LIIKENNEVALOMUUTOKSET v.2011
Koje- ja opastinuusintojen yhteydessä

Tampereen kaupunki		Kaupunkiympäristön kehittäminen	
LIELAHDENKATU TANINKADUN LIITTYMÄ (843)		Ylan päätös: Suunnittelupäällikön päätös: / §	
LIELAHTI		Muutos	
LIIKENNEVALOSUUNNITELMA		Tark.	
OPASTIN- JA ILMAISINJÄRJESTELYT 1:500		Hyv.	
Suunnittelupalvelut Liikennesuunnittelu		Pvm.	11.8.2008
Piirt. Jutta Hyrkkönen Suunn. Pia Tuupanen Tark. Pia Tuupanen		Korvaa piir.n:o	16/14671/1
		Ark.n:o	
		Piir.n:o	16/15696/1

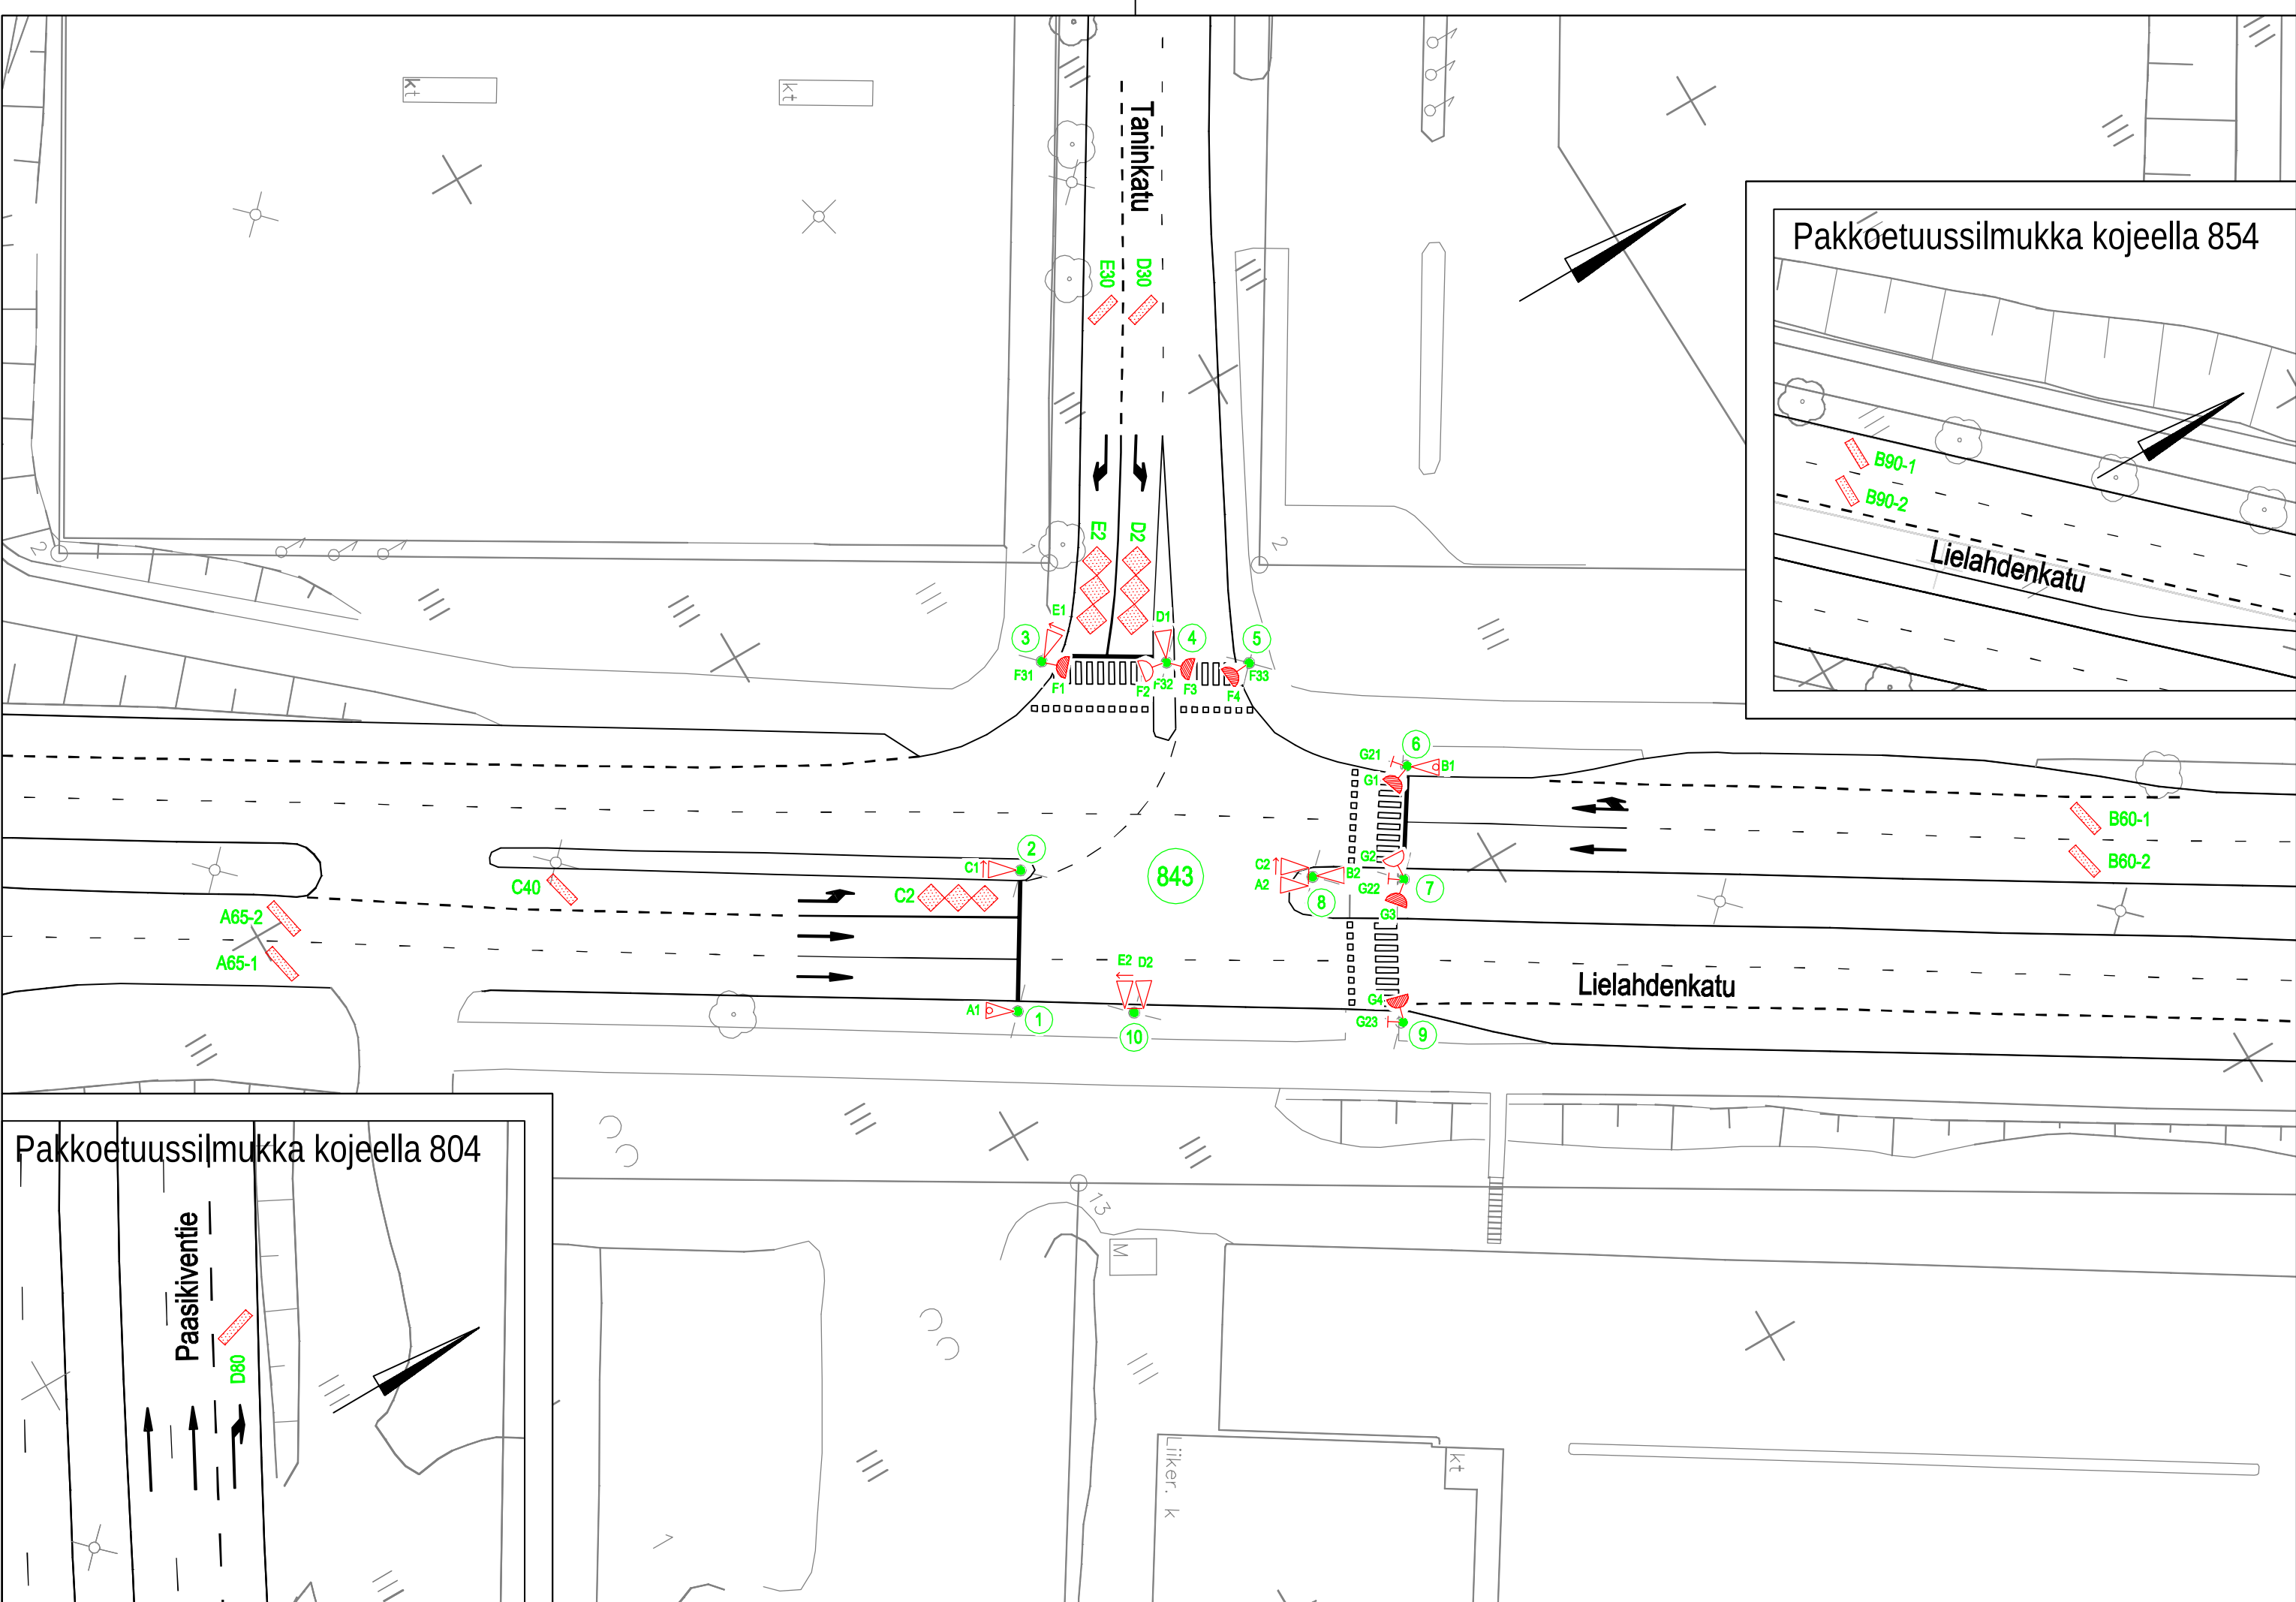
RYHMÄT
* jk-ryhmät yhdistetään

PYLVÄÄT
* nimitään uudelleen

OPASTIMET
* kaikki opastimet vaihdetaan
* jk-opastimet nimitään uudelleen
* lisään valopilkut (A1,B1)

ILMAISIMET
* poistetaan B25
* jaetaan B60 => B60-1 ja B60-2
* jaetaan A65 => A65-1 ja A65-2
* uudet ilmaisimet D30 ja E30

KAAPELOINTI
* ilmaisinkaapeli ilmaisimille D30 ja E30

Huom! Erikoiskuljetusreitti Lielahdenkatu (7x7m)
Lisätty muutostaulukko, 17.3.11 PT
Lisätty pakkoetuussilmukat, 18.2.11 PT
Lisätty muutostaulukko, 7.7.09 PT
Akustiset opastimet lisätään. Ilmaisimet A65, B25 ja B60 jaetaan korjaustöiden yhteydessä, 11.8.08 PT
